## 協力工場 不良品連絡書

仕様番号 415CFP-050-90F

品名 1.0MM PITCH FPC コンタクト B

# 製品過去トラシート

発生不 詳細

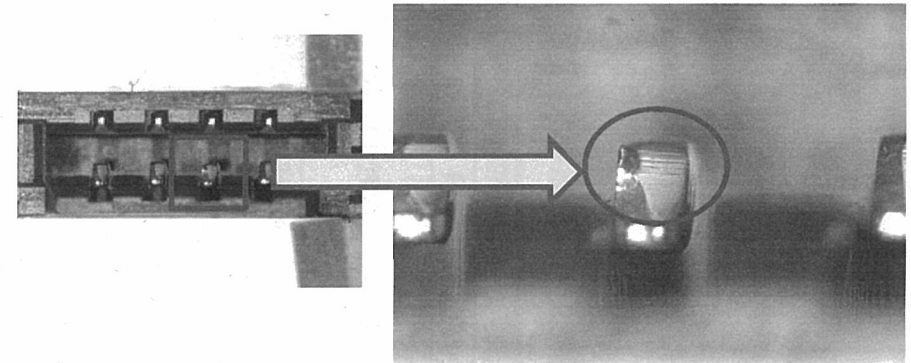
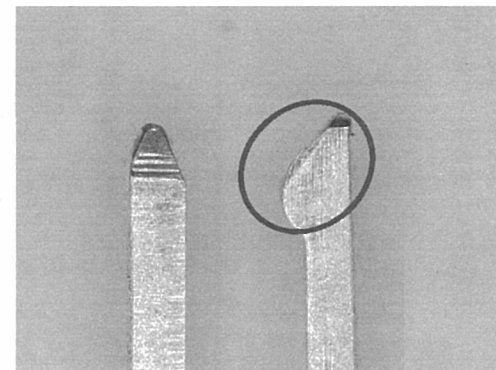
コンタクト接触部にバリ発生

発生日	内容	ロット番号	No
2014/3/14	ギャップ部に突起バリ	14.01.22-S1U003	△ <sub>1</sub>

\* 上記LOTにて不具合発生(ギャップ部突起バリ)  
【1リール毎の確認時、該当部位を確実に観察する事】

この度の要因と致しましては、ラフカットとメインカットの切り代が少ない事により該当品の発生に至ったものと推察を致します。

恒久対策と致しましては、切り代を現状より0.01～0.02増やす様対応を致します。

画像検査機にて該当部位を監視し、同一モード品を発見出来るか次回生産時迄に検討を致します。
